ALLEGATO alle OSSERVAZIONI all' IMPIANTO EOLICO denominato REMPILLO nel COMUNE di PITIGLIANO (GR). Composto da n. 5 immagini e n. 5 pagine

OSSERVAZIONE N. 4: sullo Studio di Valutazione di Incidenza ambientale riguardante il progetto di *"Parco eolico in località Rempillo e opere connesse nel comune di Pitigliano (GR) preparato per Sorgenia Renewables srl* (Doc. No. P23028-A-RL-00_AL-03).

Immagine n. 4 Situazione di saturazione da impianti FER nella provincia di Viterbo. Non sono riportati gli impianti fotovoltaici e agrivoltaici che hanno inciso per buona parte nel cumulo di impianti FER per superare già nel 2023 gli obiettivi del PNIEC assegnati alla Regione Lazio per il 20230.

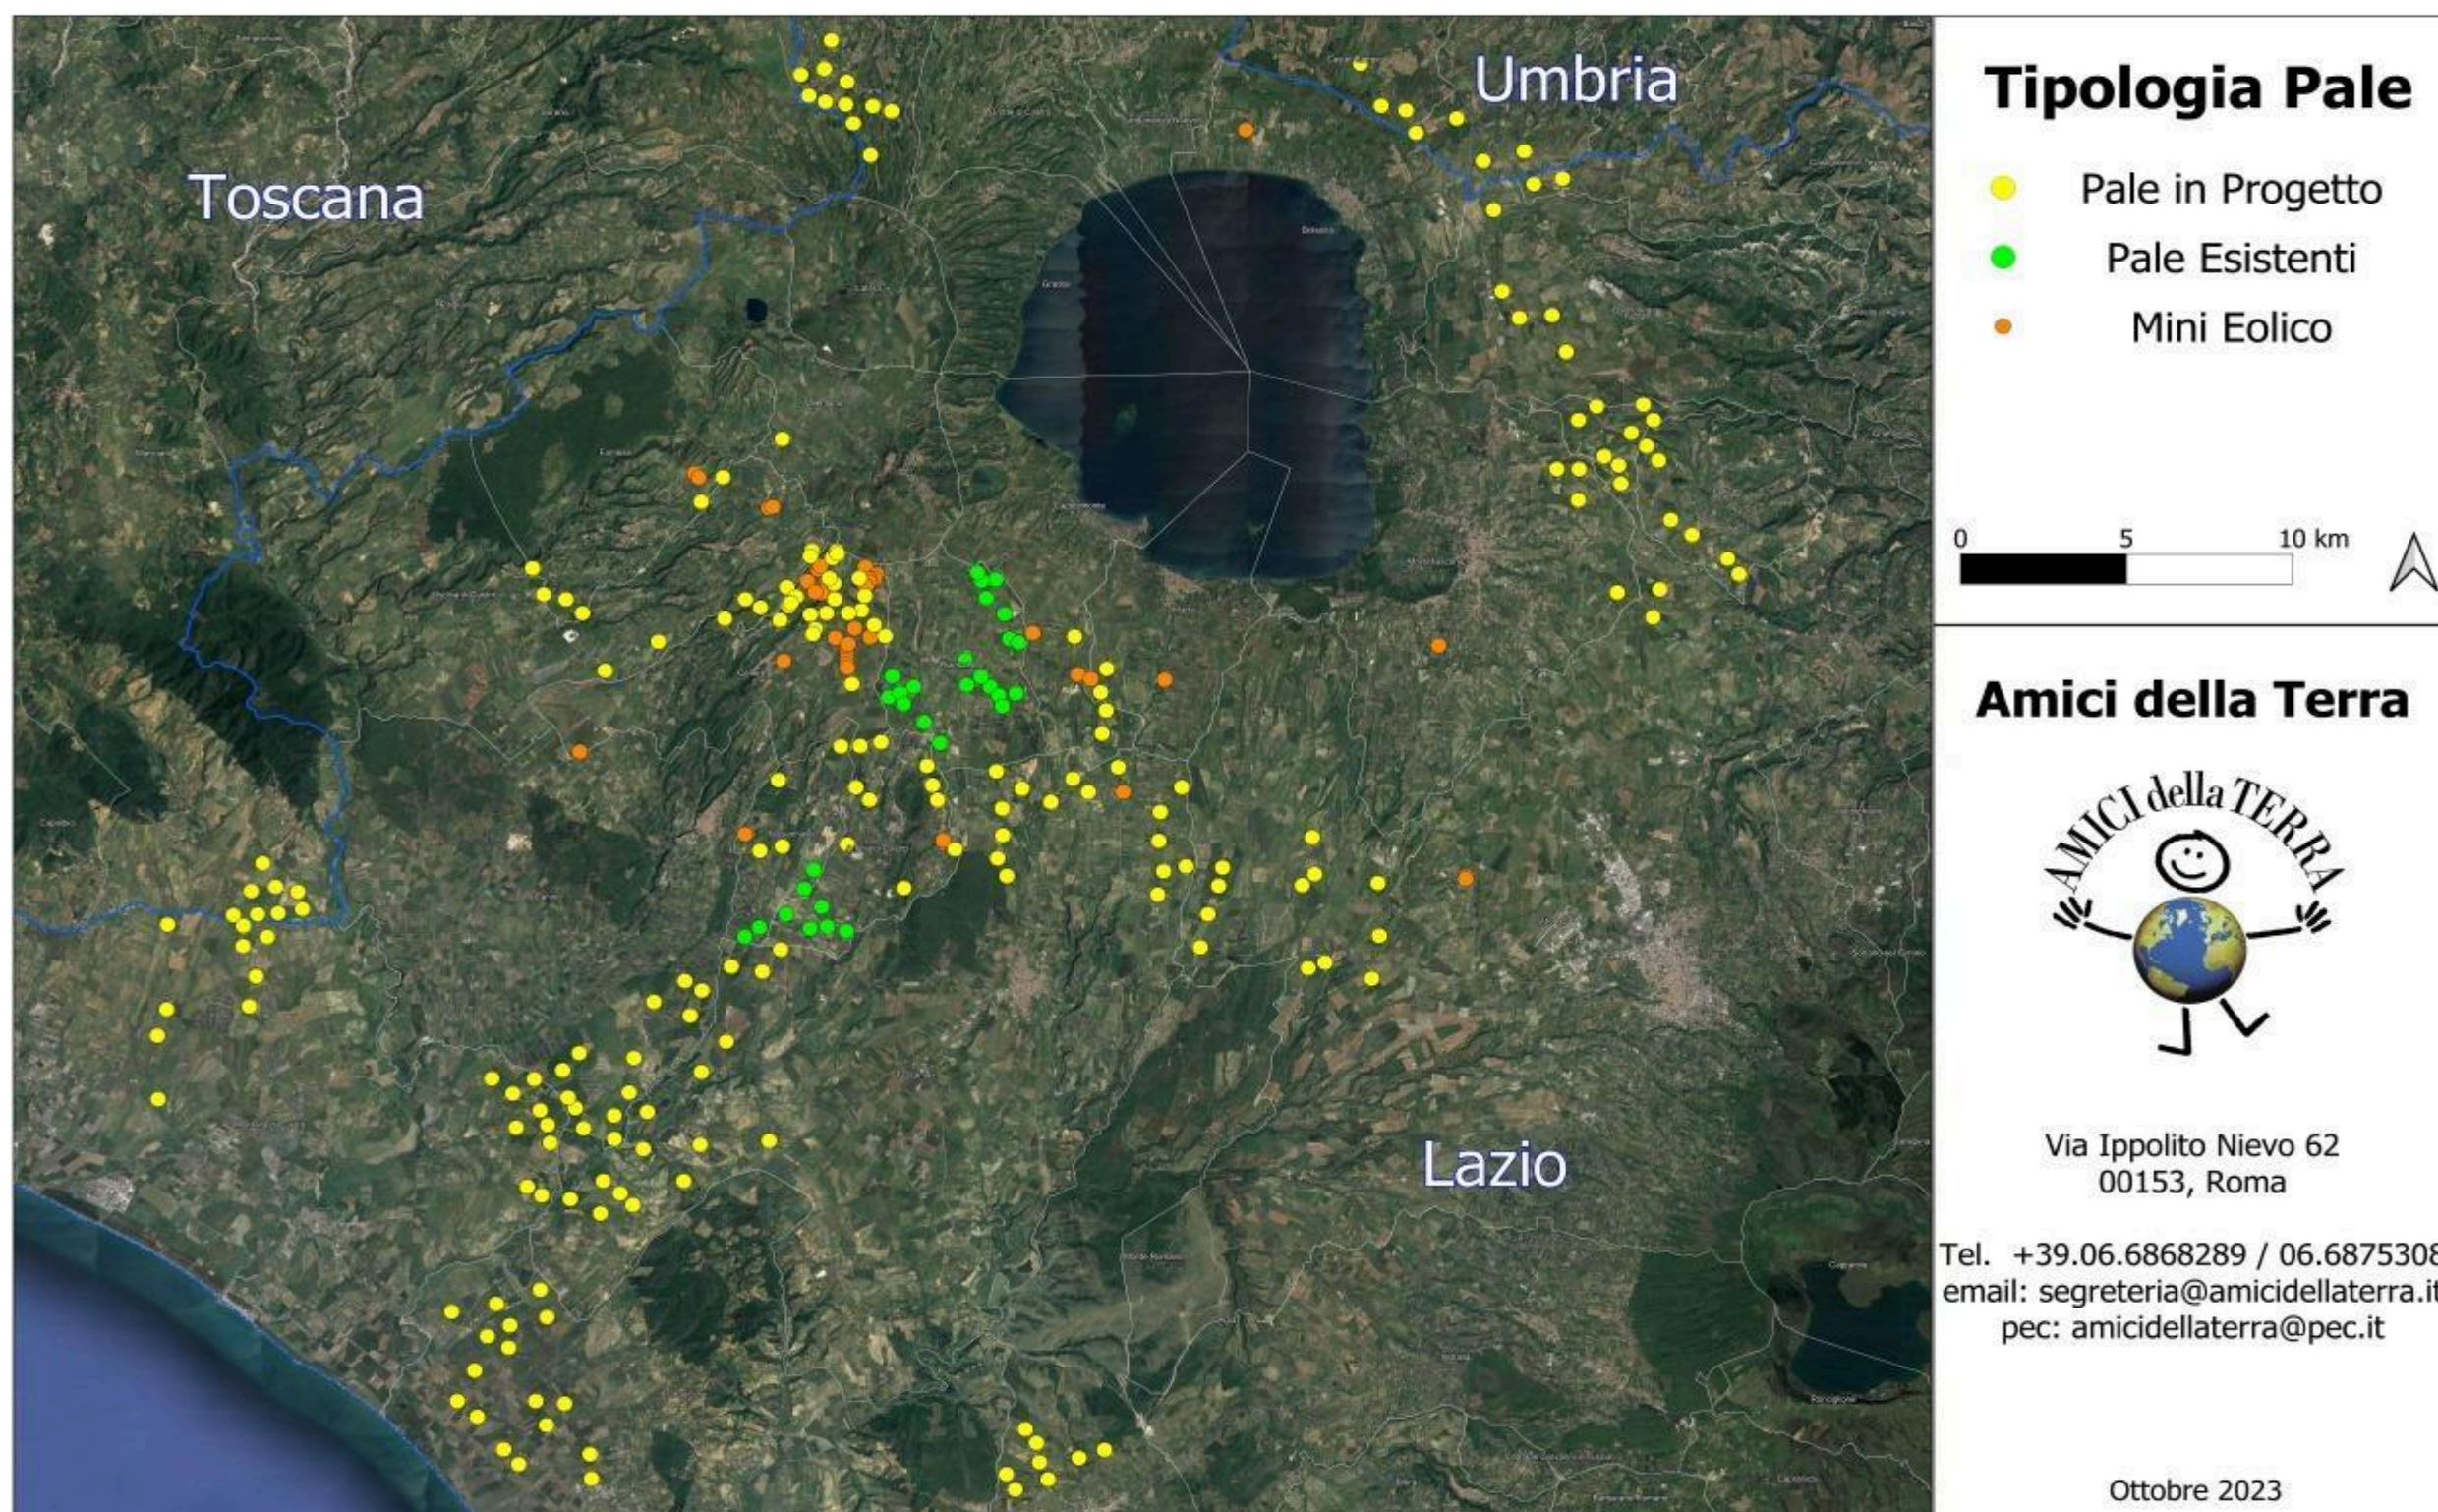
Quindi anche la Regione come Ente deputato dalla normativa nazionale a legiferare sulle aree idonee e non idonee si è espressa riguardo al fatto che abbia assolto ai doveri e alle quote stabilite dal PNIEC e in ambito regionale la provincia di Viterbo è stata quella con il più alto tasso di impianti FER tra tutte e quindi ormai satura ed il cumulo degli impianti FER installati, autorizzati e in progetto rappresenta una **elevata criticità per la sostenibilità ambientale di ulteriori eventuali iniziative**. L'impianto eolico “ Rempillo” pur essendo “esterno al confine provinciale e regionale ma nelle sue immediate vicinanze (a soli 100 metri i primi due aerogeneratori) oltre ad impattare sul territorio e sulle economie di tre Comuni del Lazio (Farnese, Valentano e Latera) si trova nelle fasce di rispetto dei Beni di notevole interesse pubblico come si è evidenziate nelle Osservazioni nn. 1 e 2 e crea anche degli impatti negativi anche sui beni naturalistici come verrà dettagliato nell'Osservazione n. 4. Inoltre andrebbe a sommarsi al già enorme cumulo di impianti eolici e fotovoltaici e geotermici che già creano una elevata criticità ambientale nella provincia di Viterbo e interferiscono anche con il territorio toscano come si può vedere dalle immagini nn. 4 e 5 dell'Allegato n. 1.
